Unterlage zum Feststellungsentwurf **1.Planänderung**

A26-Ost
AK HH-Süderelbe (A7) bis AD/AS HH-Stillhorn (A1)
VKE 7051: AK HH-Süderelbe (A7) - AS HH-Hafen Süd

380-kV-Freileitung Hamburg Süd - Moorburg M1/M2
110-kV-Freileitung Hamburg Süd - Moorburg 90/91

Lageplan M 488n - M 489n

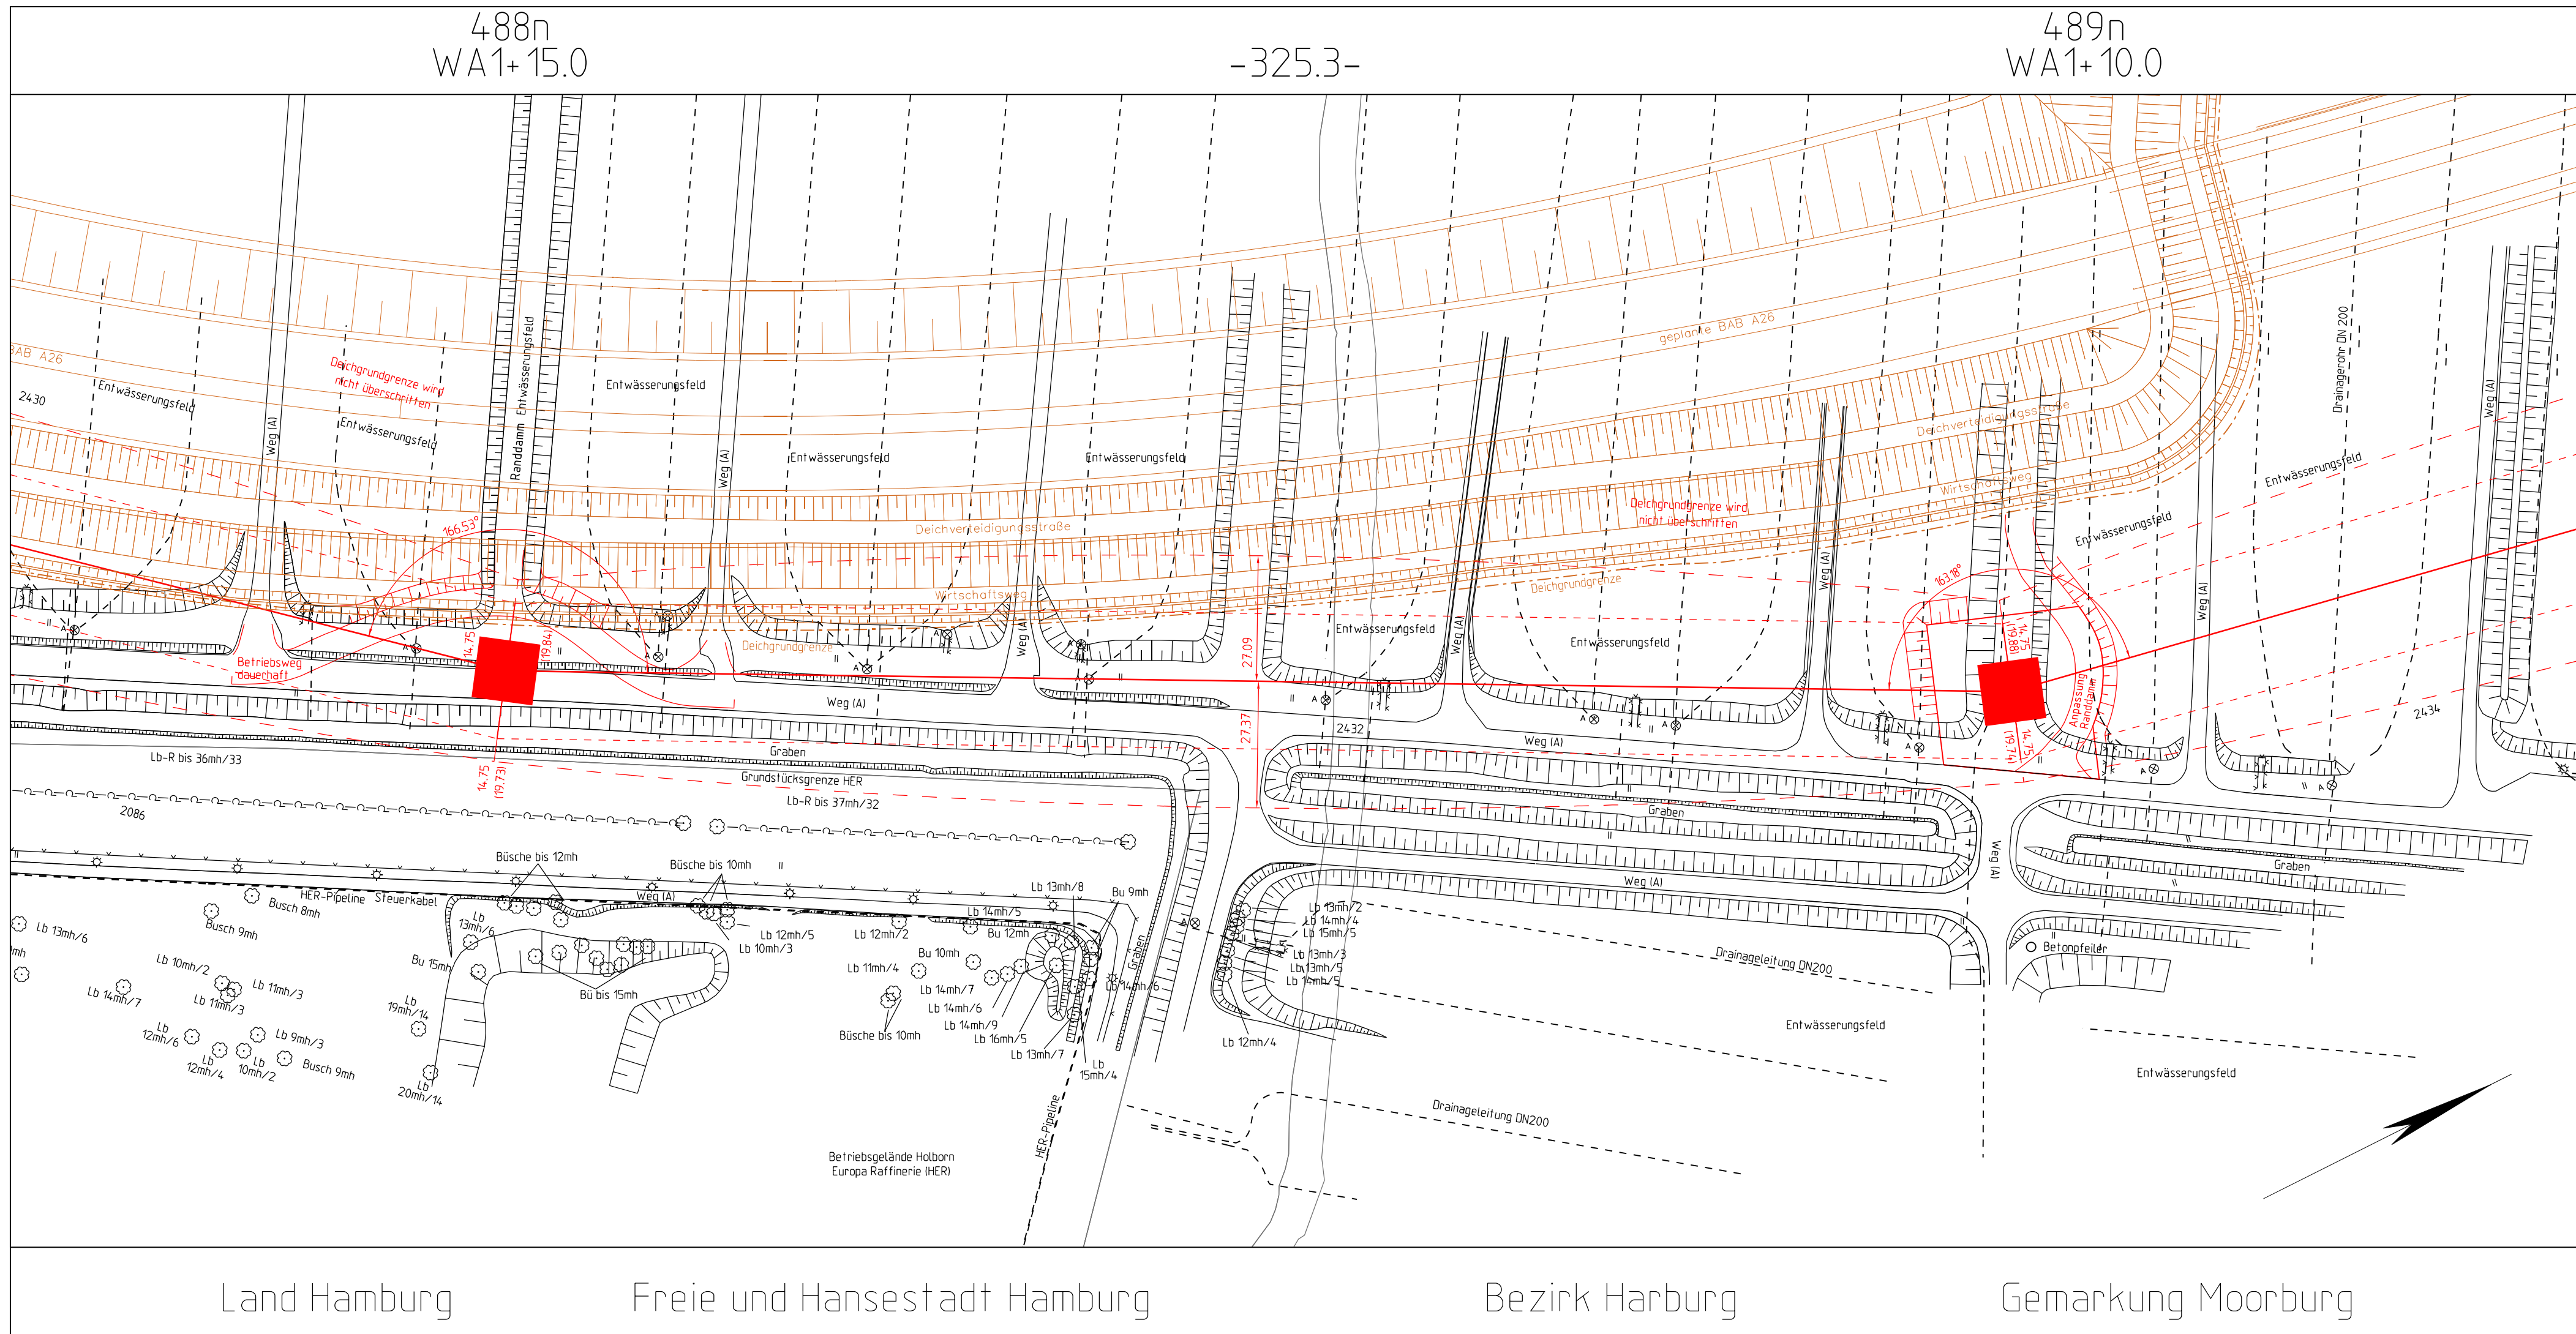
Nr.	Änderung	Datum	Name
1.	Änderung der farblichen Darstellung der A26 und der Planung Dritter	17.06.2021	SPIE/Alcalá
2.	Verschiebung M488n	17.06.2021	SPIE/Alcalá
3.	Feldvergleich	17.06.2021	SPIE/Alcalá
